大飯原発3・4号の破砕帯、活断層3連動に関する
福井県と福井県原子力安全専門委員会への質問・要望書

福井県知事 西川 一誠 様

福井県原子力安全専門委員 各位様

図 1

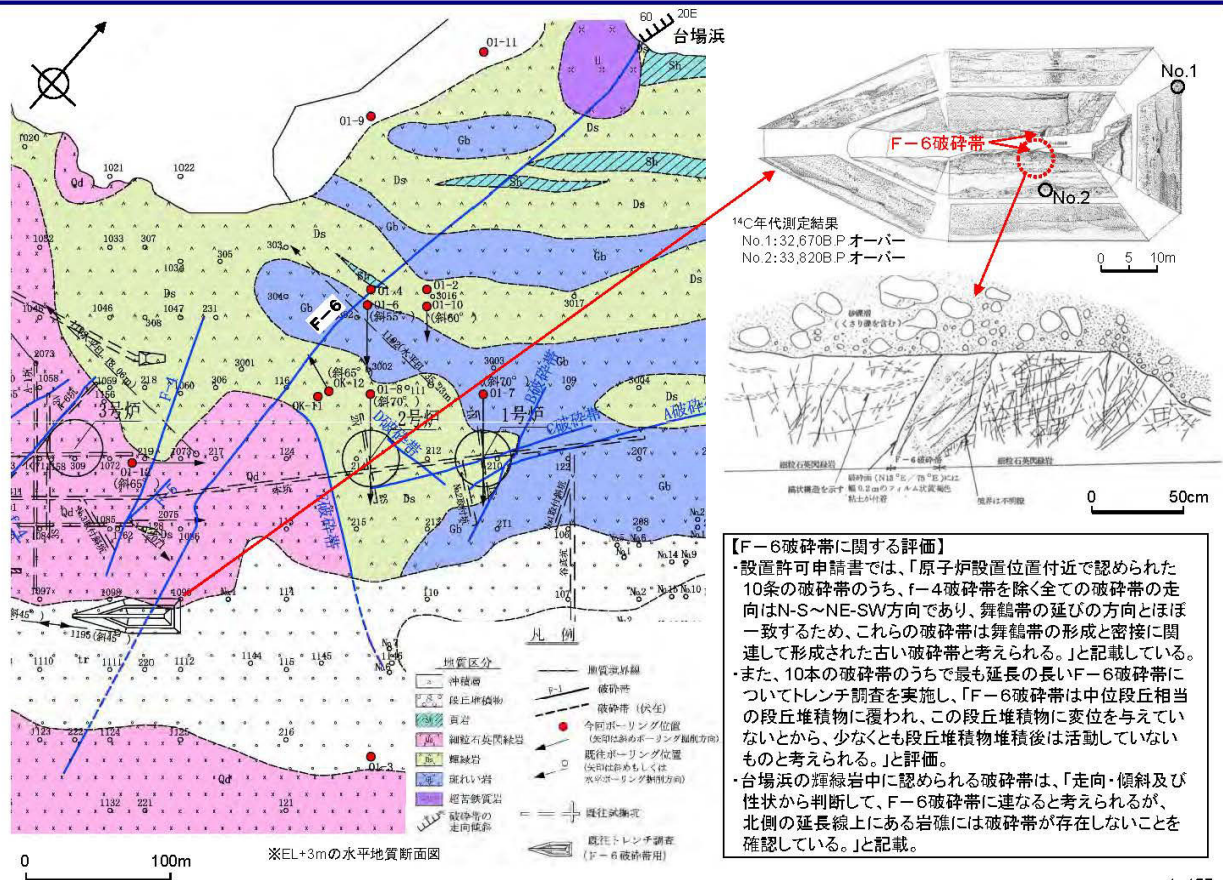
(1) 大飯原発近傍の破砕帯の中で、最も長いF-6破砕帯について特別に検討がなされています。貴委員会に示された図1で、F-6破砕帯でのトレンチ調査結果が示されています。しかしトレンチ調査結果の図は南側(N18°E)のものだけしか掲載されていません。

- ① 設置変更許可申請書の資料を詳細に検討すべきではないでしょうか。
- ② このように破砕部が固結せず粘土状の土であることは、この破砕帯が活断層である可能性を示唆しているのではないのでしょうか。
- ③ 敦賀原発で実施したように、破砕帯の詳細な調査を行うべきではないですか。

④ F-6 破砕帯を活断層と評価しないのですか。

図 2

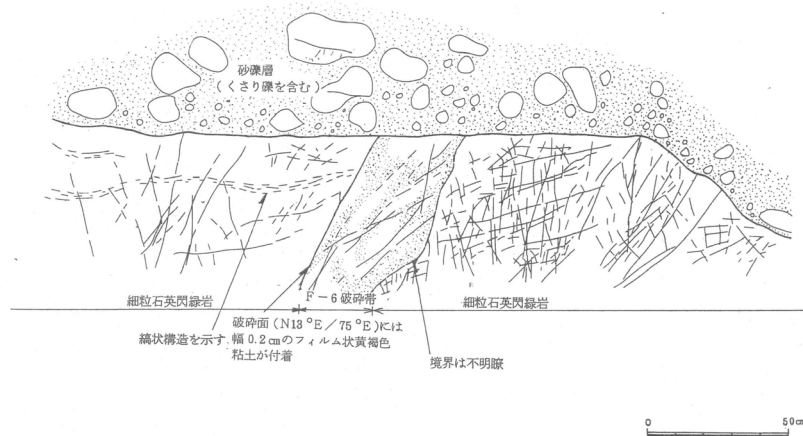
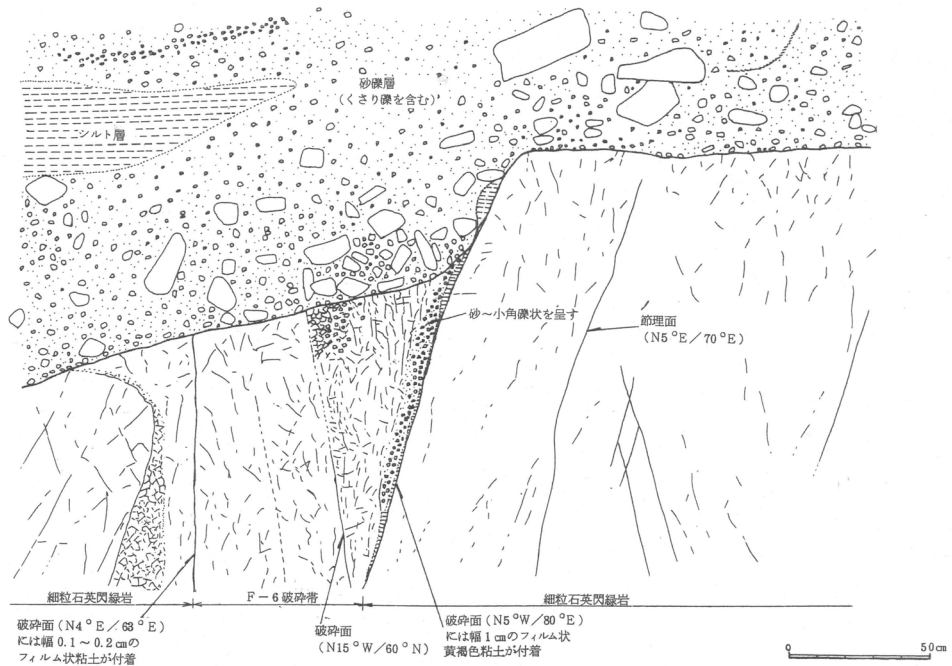
しかし、大飯原発3・4号の設置変更許可申請書では、このトレンチ調査について北側(N5°W)の図も示されています(図2)。これをみれば、F-6破砕帯の位置で大きな段差がみられます。同時に、F-6破砕帯には粘土状の土(シルト)が付着しています。

さらに、設置変更許可申請書では、F-6破砕帯について、「破砕帯は、幅0.5cmの粘土の付着した破砕面と鏡肌を有する小岩片からなる」(設置変更許可申請書6-3-61頁)とも記載されています。

図 3

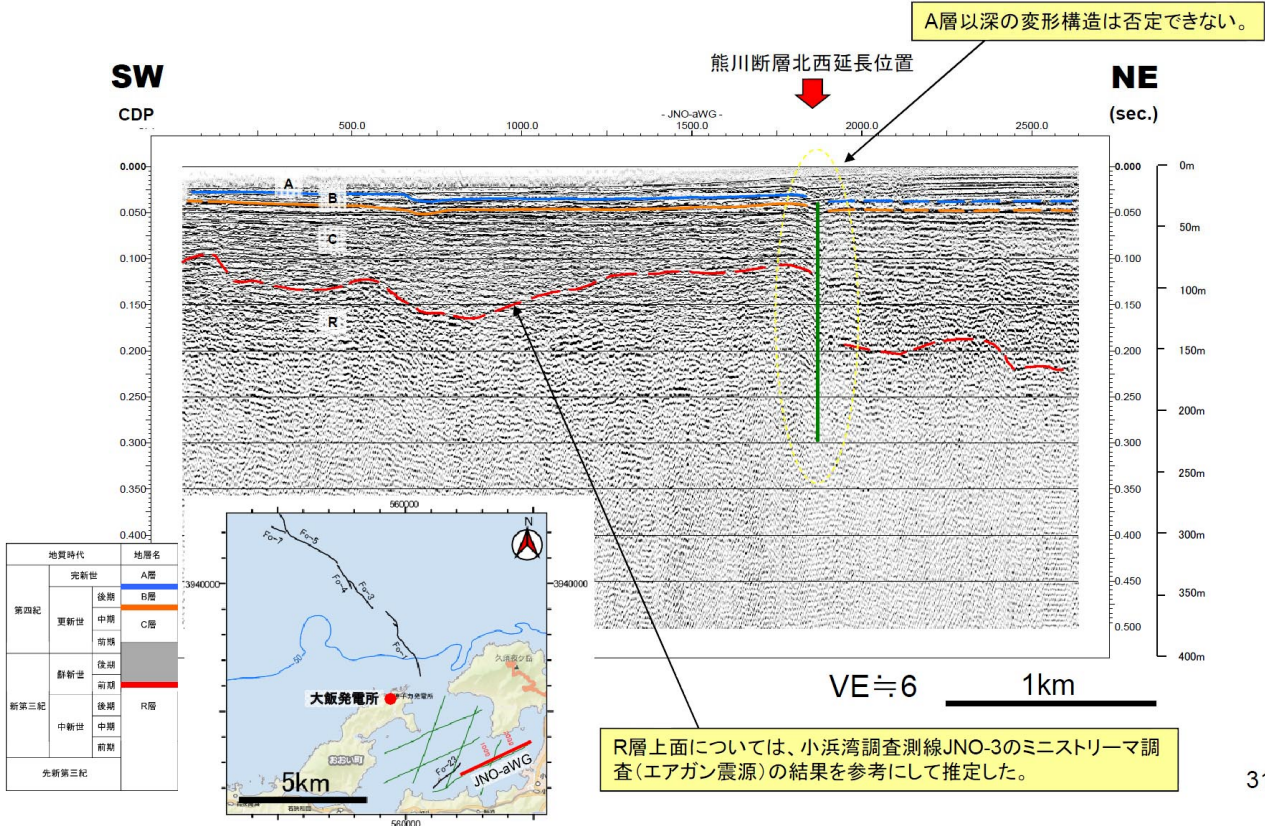
(1) 図3にある、熊川断層の北西延長位置にあるJNO-3の調査結果では、R層上面部で大きな段差がみられます。これを活断層として評価しないのはなぜですか。

図 4

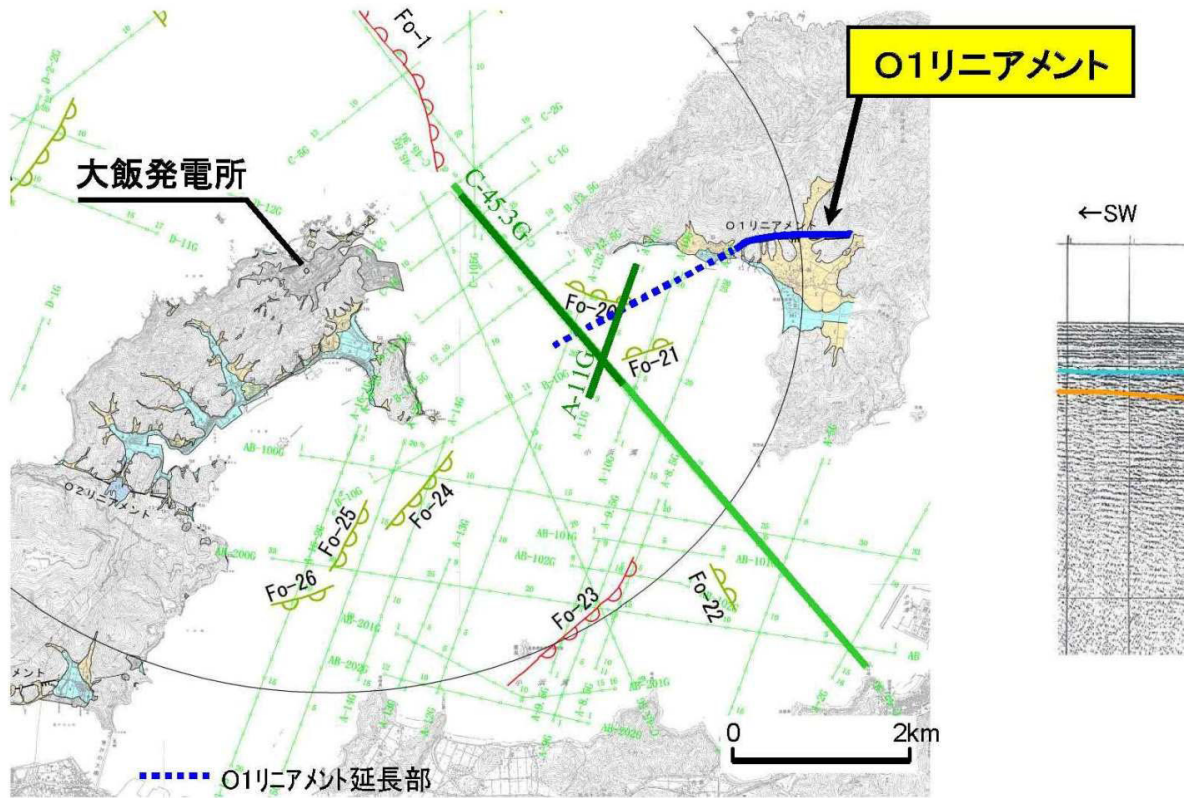
(2) 図4にある、リニアメント調査では、F_o-20をリニアメントと評価しています。これはF_o-B断層から5km以内に位置し、「5kmルール」を適応すれば、F_o-B断層とつながることになります。このF_o-20を活断層と評価しないのはなぜですか。明確な理由が示されているのでしょうか。音波探査結果だけから、評価可能なのでしょうか。
